MODELL/VARIANTE:
MINI

Bull. Nr: 0031
CDS. ref: R7532bu
Ausgabe: 1
Datum: 5.1.98

SITZKISSEN BESCHÄDIGT - UNGEHINDERTES UMLEGEN

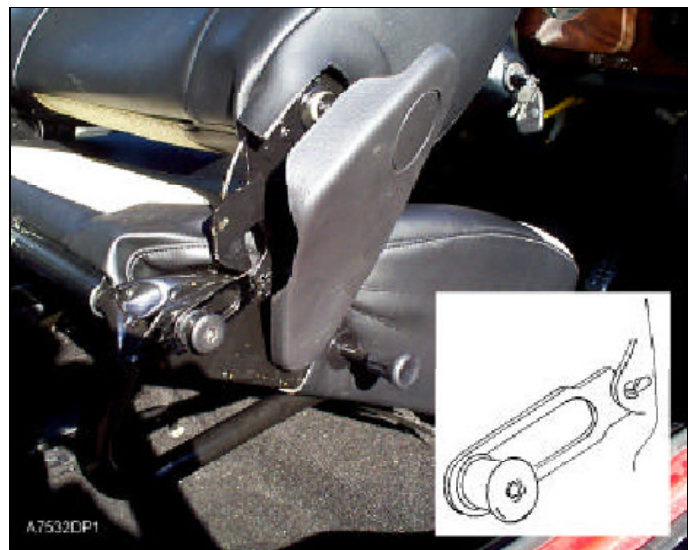
Der Sitzkissenüberzug wird beim vollständigen Umlegen der Sitzfläche nach vorn durch die Scharnierabdeckung beschädigt.

Beim ungehinderten Umlegen der Sitzfläche berührt die Scharnierabdeckung den Sitzkissenüberzug.

Die beschädigten Sitzkissenüberzüge müssen ersetzt werden.

Um eine erneute Beschädigung der Überzüge zu verhindern, sind an jedem Vordersitz zwei Haltestreben zu montieren, Teilenummer HZU 100050.

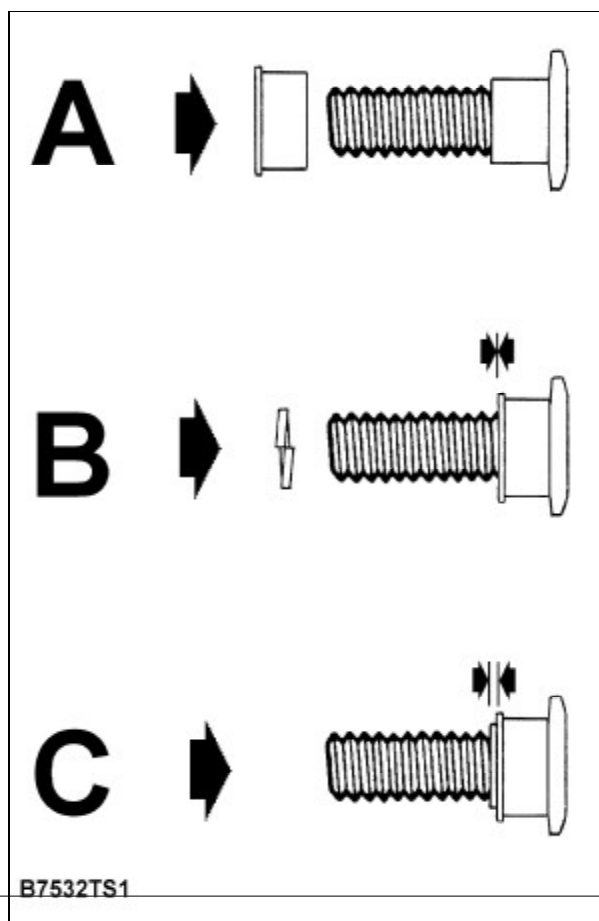
3. Hülse auf Verriegelungsbolzen umdrehen, so daß der Flansch an das Gewinde angrenzt (Abbildung 'A').
4. Hülсенende im Verhältnis zum Bund des Verriegelungsbolzens betrachten. Wenn die Hülse mit dem Bund fluchtet (Abbildung B), geeignete Federscheibe montieren, um eine Verlängerung des Bundes zu erreichen, siehe Teileinformation. Ragt der Bund leicht aus die Hülse heraus (Abbildung 'C'), ist keine Federscheibe erforderlich.

5. Haltestrebe mit Haken in freiem Loch im Scharnier befestigen (siehe Detailausschnitt im Photo oben).
6. Verriegelungsbolzen wieder montieren und anziehen, so daß der überstehende Bund oder die Federscheibe in den Schlitz der Haltestrebe greift. War ursprünglich eine flache Unterlegscheibe montiert, diese zwischen Haltestrebe und Sitzrahmen einbauen.
